改善箇所説明図

改善措置の内容

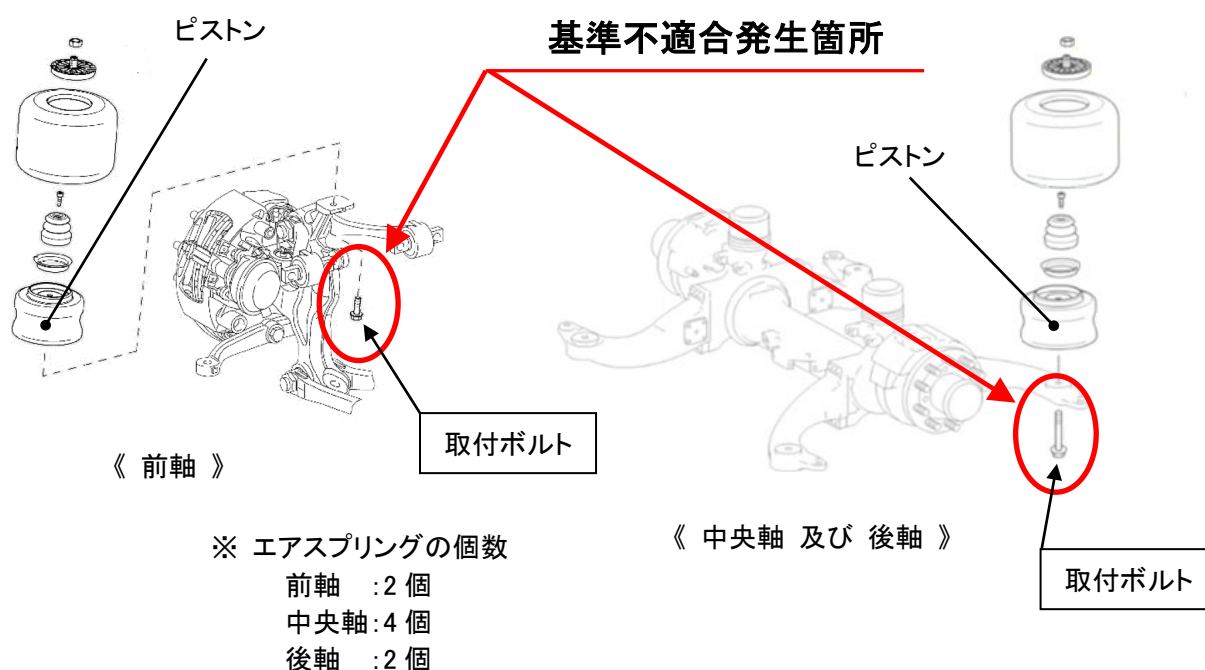
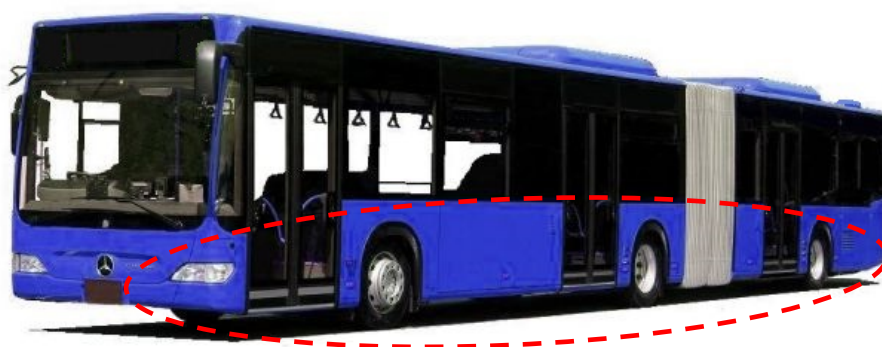
連節バスにおいて、車軸に装着されているエアスプリングのピストン取付ボルトが規定トルクで締付けられていないものがある。そのため、使用過程で当該取付ボルトが緩んでピストンが脱落するおそれがある。

全車両、エアスプリングのピストン取付ボルトを規定のトルクで締付ける。

注：□ は規定トルクで締付ける部品を示す。
